Nr postępowania: ZO.06.2021

Odpowiedzi na pytania

Dotyczy: zapytania ofertowego na dostawę tomografu komputerowego 32 rzędowego wraz z adaptacją pomieszczeń

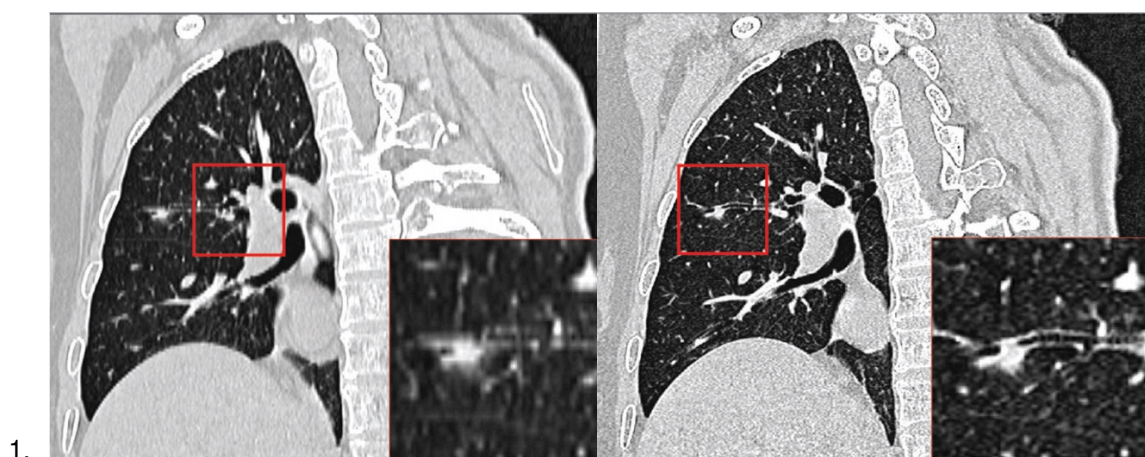
Zamawiający oczekuje wysokiej klasy nowoczesnego systemu CT, czy zatem Zamawiający zdecyduje się wprowadzić dodatkowe punkty techniczne za zaoferowanie aparatu z najkrótszym czasem pełnego skanu 360 st.?

7.	Najkrótszy czas pełnego skanu (360°)	≤ 0,8 s podać		= 0,8 s – 0 pkt. < 0,6 s – 10 pkt.
----	--------------------------------------	------------------	--	---------------------------------------

Odpowiedź: Zamawiający podtrzymuje wymagania ZAPYTANIA OFERTOWEGO
